# Permis de Construire

## Commune de SIGOTTIER

**PC 005 167 22 H0002**

**sur le projet de construction d'un parc photovoltaïque au lieu-  
dit Serre du Fumier sur la commune de Sigottier (05)**

Figure 2: plan de masse du projet : parc photovoltaïque en bleu et périmètre des OLD en vert pâle. Source : étude d'impact.

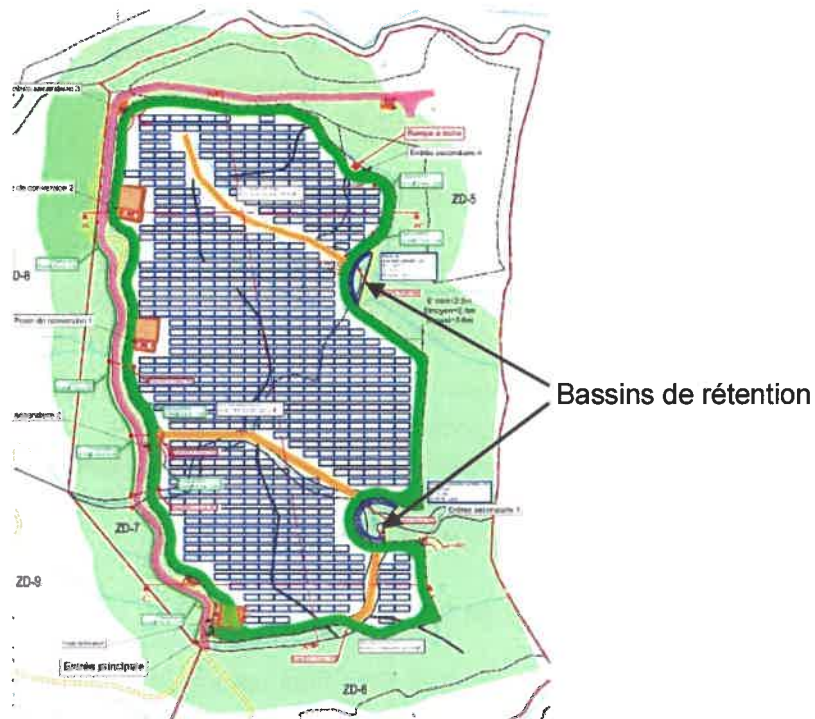
L'injection de l'électricité produite sur le réseau public de distribution nécessite de relier le poste de livraison à un poste source (probablement le poste source de Veynes distant d'environ 13 km). L'étude d'impact n'évalue pas les effets de ce raccordement qui fait pourtant partie intégrante du projet au sens du code de l'environnement<sup>2</sup>. Le dossier indique que « le tracé définitif du raccordement sera connu lors de la signature de la convention de raccordement avec Enedis, après l'obtention du permis de construire ».

**La MRAe recommande de compléter l'étude d'impact en précisant les incidences du raccordement au poste source et de prévoir, le cas échéant, des mesures d'évitement, de réduction, voire de compensation adaptées.**
